Deel <b>P 400</b>	Groep <b>26</b>
Betreft <b>koelvloeistof slang cil.kop kachelradiator</b>	NO. <b>NL419</b>
	Datum <b>920409</b>

## Service Bulletin

### Onderwerp

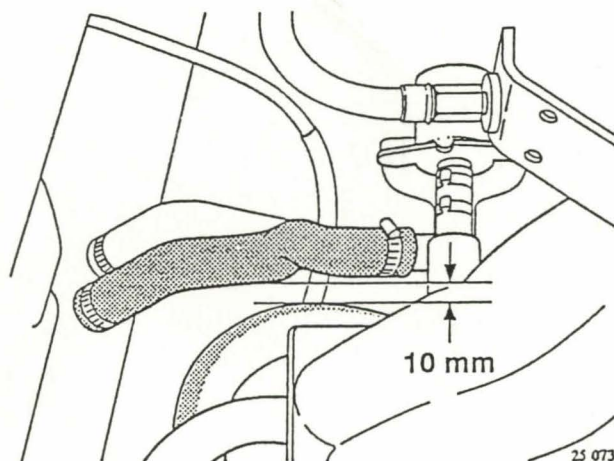
Met ingang van ch.nr. 440/460 - 168656 en 483 - 563726 is een blauwe siliconen koelvloeistofslang geïntroduceerd tussen cilinderkop en kachelradiator voor alle motorvarianten, behalve de carburateur uitvoering. Wanneer deze slang het uitlaatspruitstuk raakt zal deze doorslijten of smelten met als gevolg koelvloeistoflekkage.

Indien de slang beschadigd is vervang deze en monteer met een afstand van 10 mm. tussen de slang en het uitlaatspruitstuk. (zie tekening)
